Sint-Sebastiaanstraat 8-10  
Heranleg en vergroening van de Gentse speelplaatsen  
Sint-Sebastiaanstraat 8-10  
9000 Gent  
Kadastraal: B170K2

Uitvoeringsontwerp  
Inplantingsplan Nieuwe Toestand

schaal	1:200
datum	2024/03/27
dossier	1225.2
tekening	1.10.1
plan	1/1

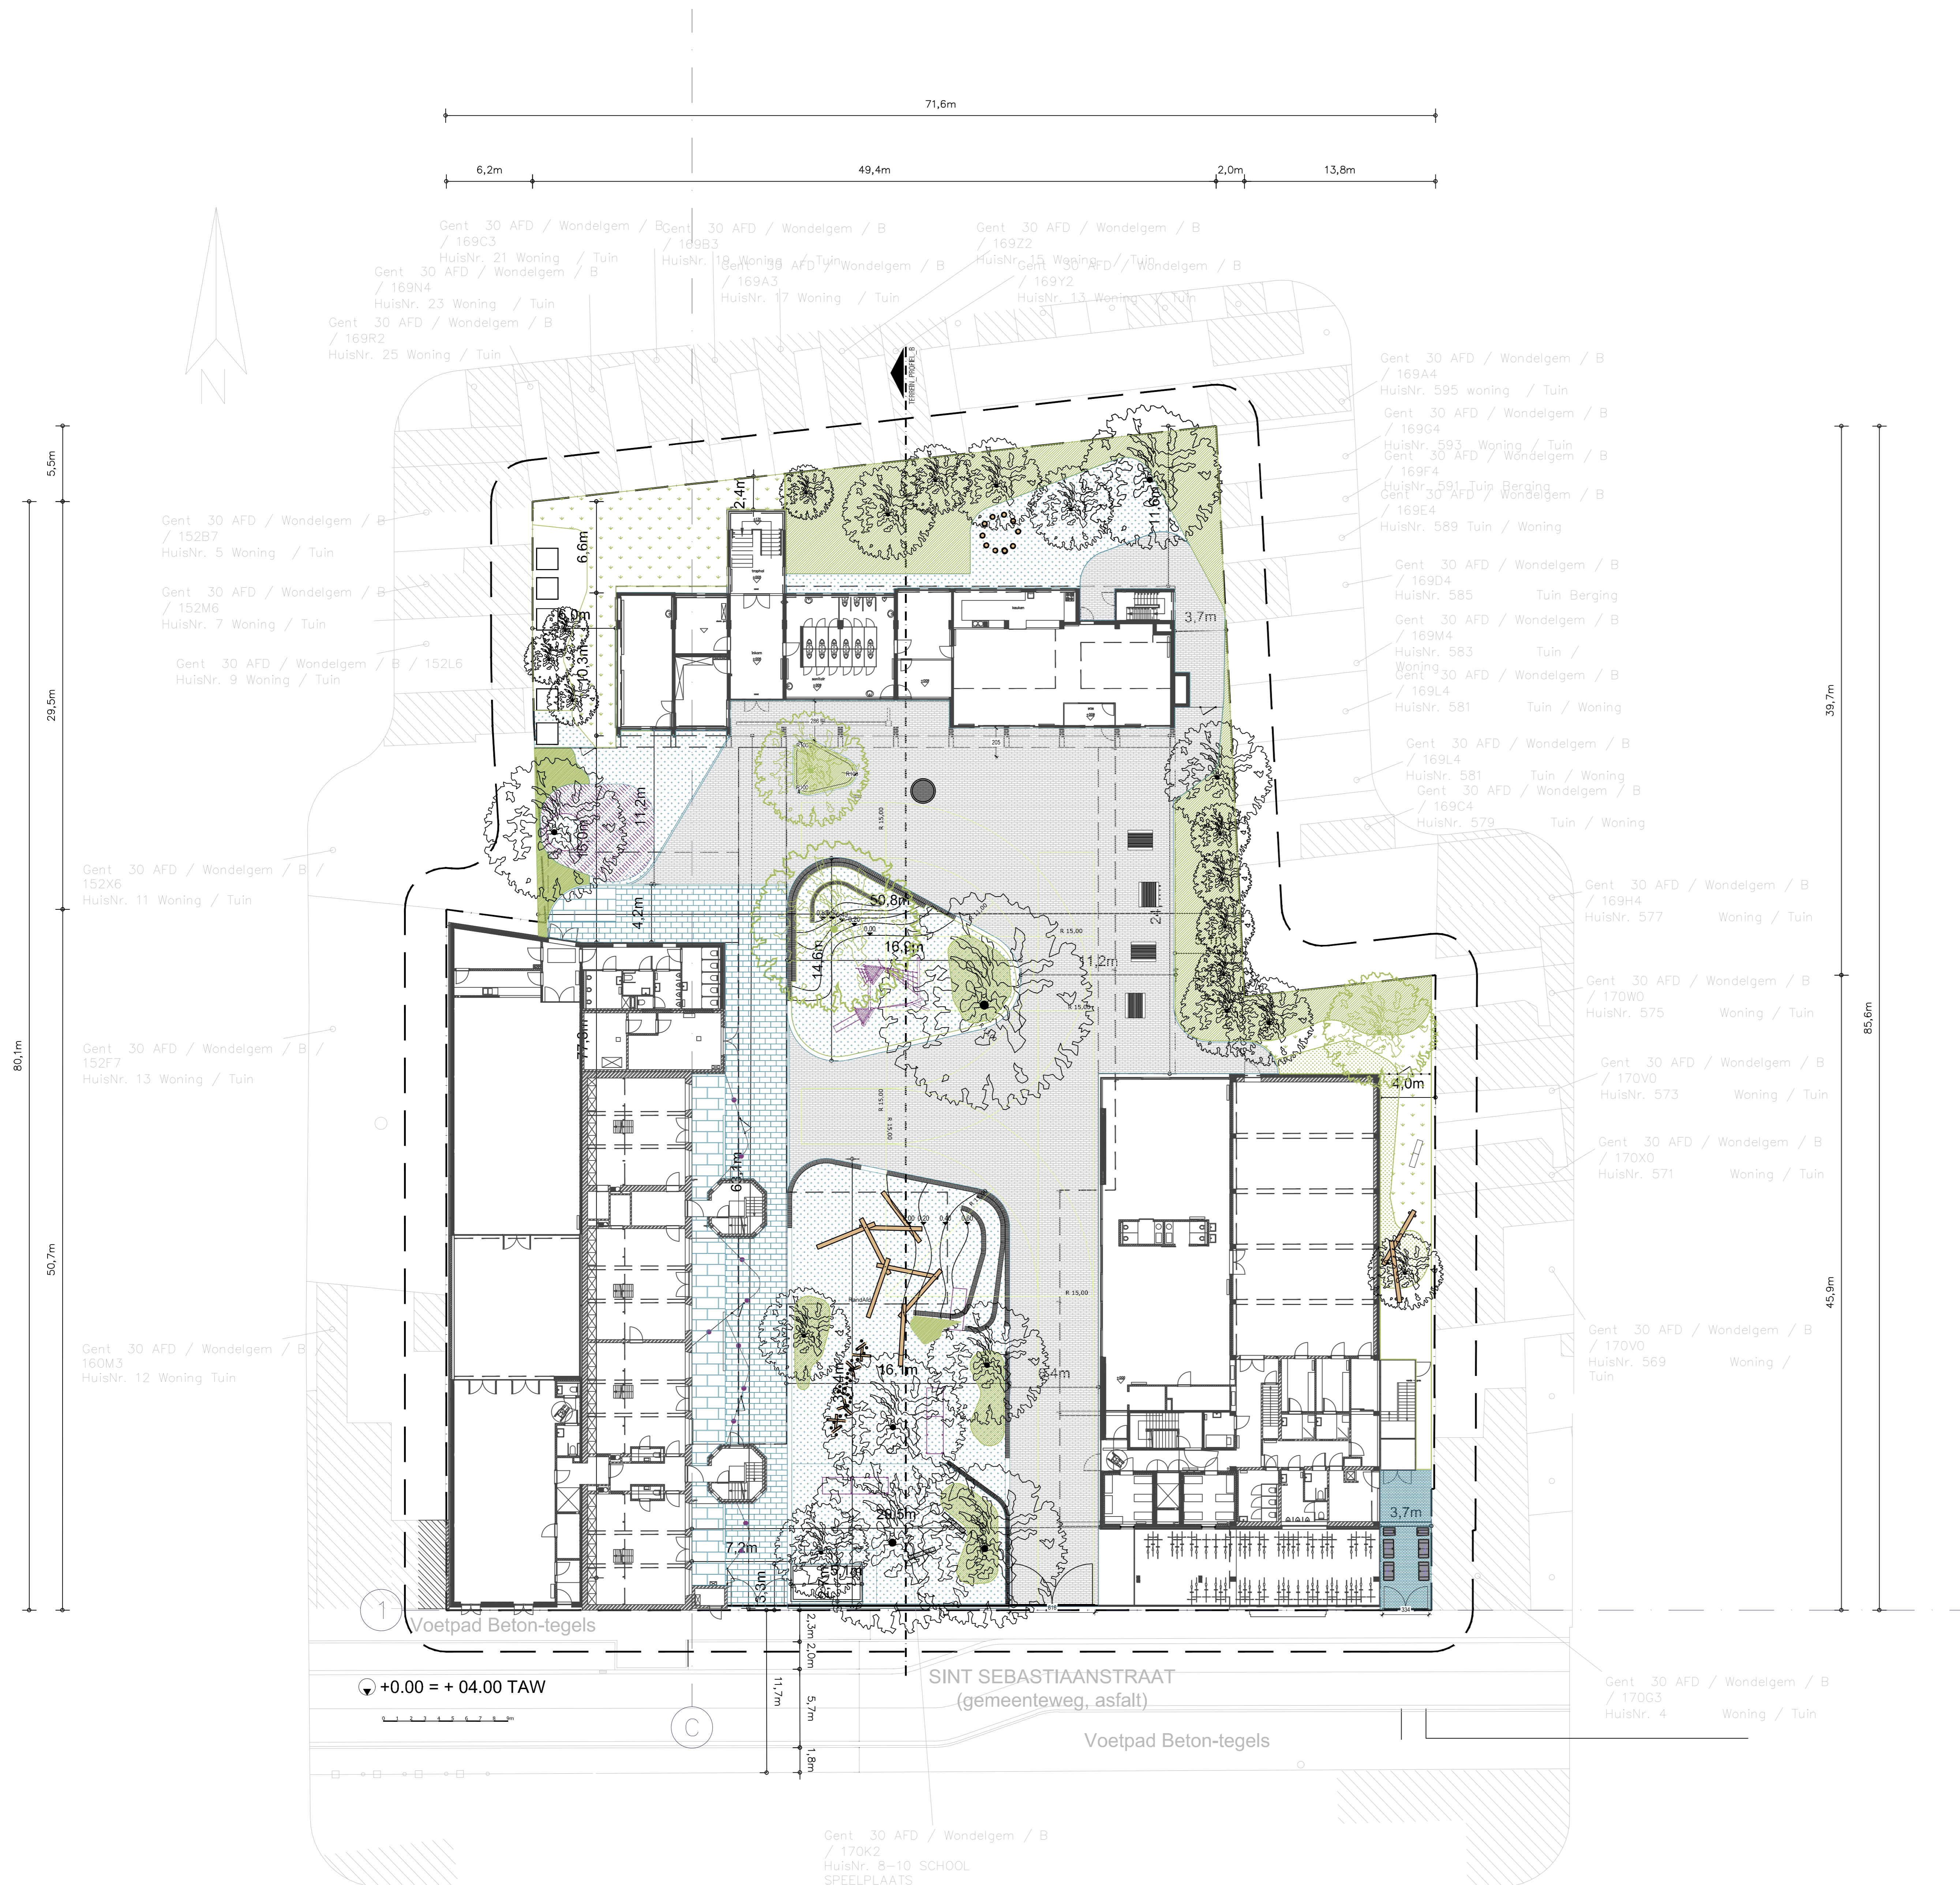
# ZIE BIJZONDERE VOORWAARDE(N)

De **brandweervoorschriften** (advies van 18 juni 2024 met kenmerk 030838-040/LA/2024) dienen strikt te worden nageleefd.

## Bomen:

- \* De werken worden opgevolgd door een erkend boomverzorger (ETW, European Tree Worker). Alle nodige werken onder de kroonprojectie van de te behouden bomen worden opgevolgd door de ETW. Ter bescherming van de bomen wordt een totale boombeschermingszone (TBBZ) aangelegd, in samenspraak met de ETW.
- \* Het pad rondom de cabine wordt ofwel weggelaten, ofwel in opbouw aangelegd (sandwichpaneel van 4cm met daarop direct waterdoorlatende verharding zodat pad max 20cm boven maaiveld uitkomt) ofwel met houtsnippers aangelegd.
- \* De nieuwe driedelige keermuurtjes binnen de kroonprojectie van de grote bestaande boom moeten weggelaten worden ivf schade aan het wortelstel. De buitenste keermuur aansluitend op de nieuwe verharding kan behouden blijven.
